Bilag 5

Hørings svar - Skybrudsprojekt på Strandboulevarden

Grøn Strandboulevarden

HOFOR og Skybrudsholdets skybrudsløsning for HOFOR-midler.

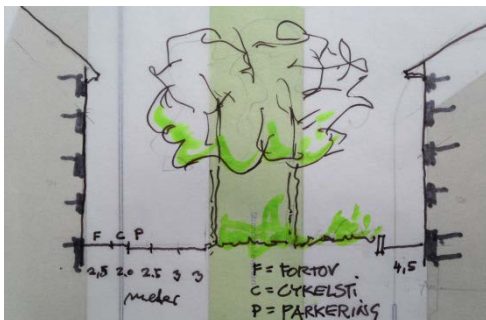
1. Bilvejen bør om overhovedet muligt placeres i boulevardens vestre side (skyggesiden) – af rekreative grunde og for ikke at lukke veje med et dybere bagland.

2. Der ønskes et teknisk møde om de tekniske muligheder for at tilpasse regnvandsforløbet ad gaderne fra Østerbrogade til en grøn løsning i boulevardens midte og østlige side (solsiden), sådan som folk forventer det.

3. Den i HOFOR-projektet afsatte plads til cykling på vejbanen uden på længdeparkeringen bør flyttes ind mellem fortov og parkering og cykelbanen bør øges med 1 københavnerflises bredde (60 cm) i hele længden fra Vordingborggade mod syd. Fortovet bliver dermed det smallere, men der bliver plads til en reel cykelsti.

4. Rørføringens fældning af de store gamle træer må accepteres, ligesom øget biodiversitet (den gældende naturpolitik) må anbefales af arbejdsgruppen. Det fremgår, at der plantes mindst svarende til det fældede.

6. Bassiner og grønne flader bør beplantningsmæssigt ses i sammenhæng, så de rekreative muligheder øges meget i forhold til den rå HOFOR-løsning.
7. Vi har forstået, at HOFOR-løsningen har indpasset ny parkering svarende til de nedlagte pladser på strækningen, men at vejfolkene skal efterse løsningen.

Tværsnit af Strandboulevarden set mod nord (arbejdsgruppens løsning, husene er ikke så høje som vist). Mod vest: Fortov, cykelsti, længdeparkering og to 3-meter vejbaner til trafikken. Mod øst: 4,5 meter kombineret gang, cykel og redningsvej.

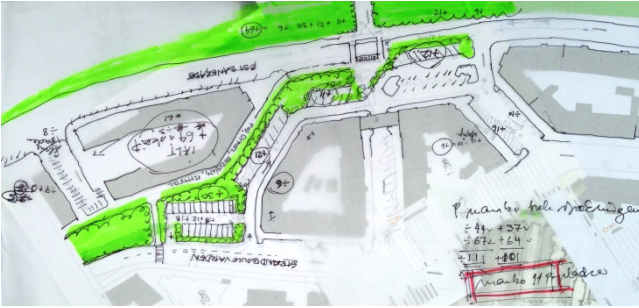
Arbejdsgruppens bestræbelser har gået på at indpasse parkeringspladser. Den samlede balance i forhold til i dag er, at vi mangler at finde plads til 11 biler. Et af vores hovedgreb er at vende de parkeringspladser, der i dag optager plads i den grønne midterlinje, ud mod trafikvejen, så den betjenes fra denne. Det vil sænke trafikhastigheden, og det anses som en fordel.
